## 改善箇所説明図

### 基準不適合発生箇所 取付けボルト(全12本)

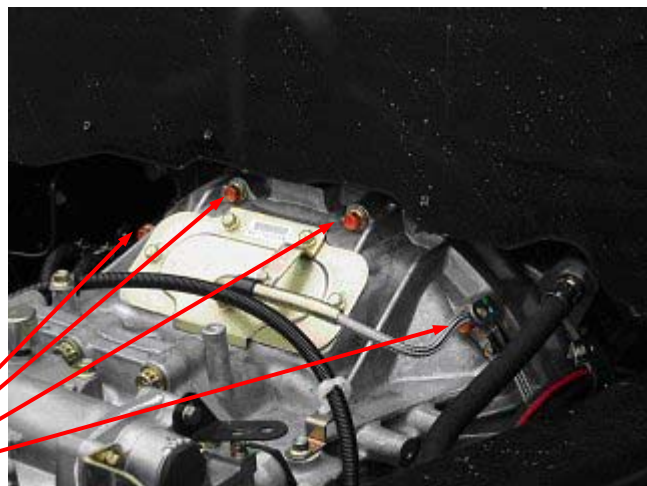
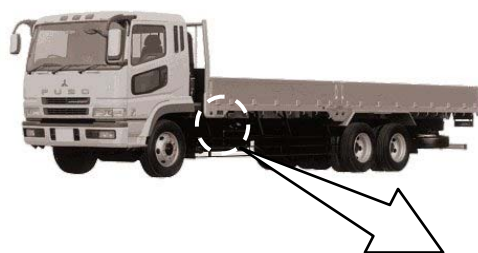
トランスミッションを原動機に取り付けているボルトの締付け指示が不適切なため、急激な発進の繰り返し等により、当該ボルトに緩みが発生し、原動機とトランスミッションの間に隙間が生じるものがある。そのため、そのままの状態で使用を続けると、異音が発生する、又はシフトレバーの位置がずれ、最悪の場合、クラッチ操作が困難になり、走行不能となるおそれがある。

全車両、当該部ボルトの締付けトルクを増大し、新たに設定した規定トルクで締付ける。  
また、整備解説書記載の当該ボルト締付トルクを変更した旨、周知する。
